dossier n° PC 023 030 20 D0005

pour : **la construction d'une centrale
photovoltaïque**

**ARRÊTÉ
accordant un permis de construire
au nom de l'État**

Objet : Avis ARS sur la construction d'une centrale photovoltaïque sur la commune de Bourganeuf- dossier PC 023 030 20 D0005

La délimitation des territoires de la zone de vigilance et des zones sensibles sur le terrain fera l'objet d'un balisage avec mise en place de repères sur le terrain en utilisant le découpage géographique défini sur la figure ci-dessous (figure 24 dans le rapport de l'hydrogéologue).

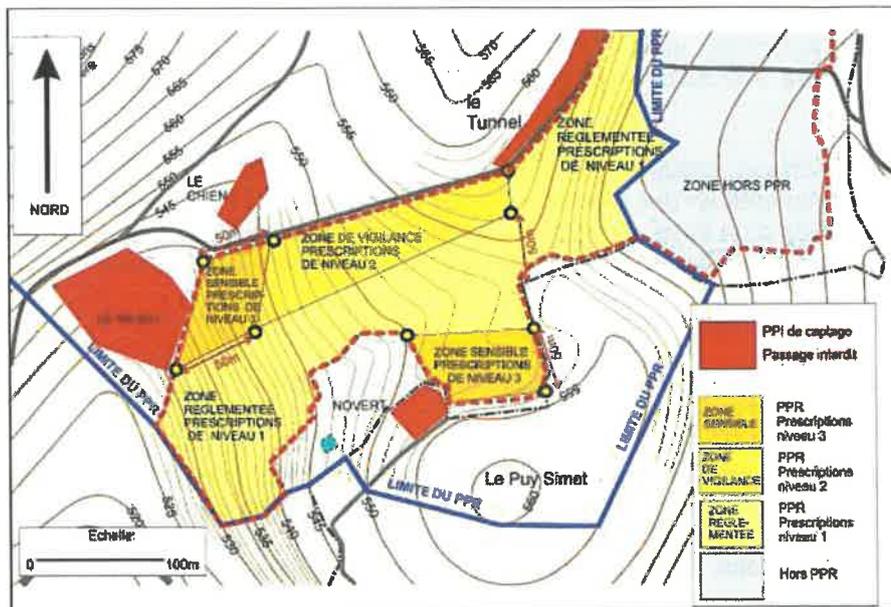
- Deux zones sensibles : couvrant la partie proximale du flux qui parvient au captage de Pré du Milieu d'une part et de Novert, d'autre part.
- Une zone de vigilance : qui s'ajoute à la zone sensible pour le flux souterrain distal qui alimente le captage de Pré du Milieu.

Les trois piézomètres devront être opérationnels avant l'ouverture du chantier de construction du parc photovoltaïque et ils seront positionnés conformément à la configuration ci-dessous (figure 25 du rapport de l'hydrogéologue agréé).

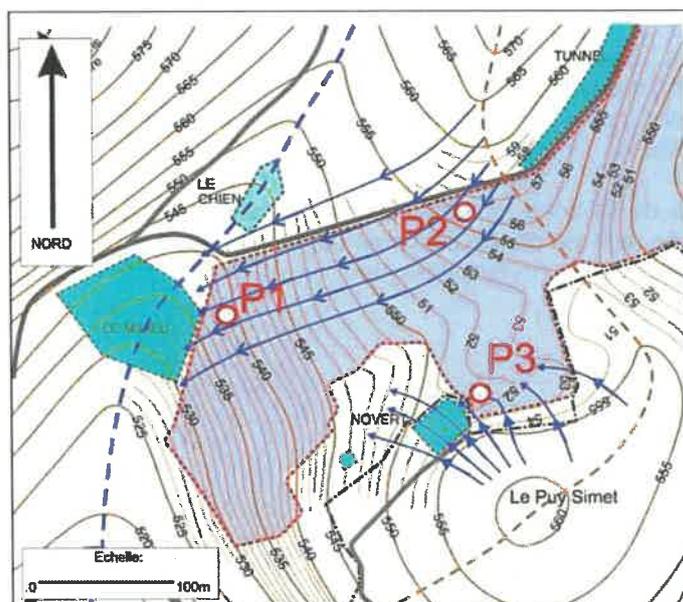
Comme on ne dispose pas de données piézométriques fiables permettant de connaître la véritable épaisseur des arènes et surveiller l'évolution saisonnière du niveau de la nappe. Il sera nécessaire d'installer trois piézomètres pour connaître à tout moment le niveau exact de l'eau et pour surveiller des paramètres d'alerte à la pollution.

Le piézomètre aval P1 devra faire l'objet d'une attention particulière car il servira aussi à effectuer des prélèvements de contrôle périodique de l'eau souterraine ayant transité sous le chantier, en amont de Pré du Milieu. A la fin des travaux, il devra rester en place pour servir au contrôle de qualité pendant la phase d'exploitation du parc photovoltaïque. Les piézomètres P2 et P3 qui ne serviront qu'au contrôle de la profondeur de l'eau sous le sol devront être rebouchés selon les règles de l'art à la fin du chantier de construction du parc de panneaux photovoltaïques.
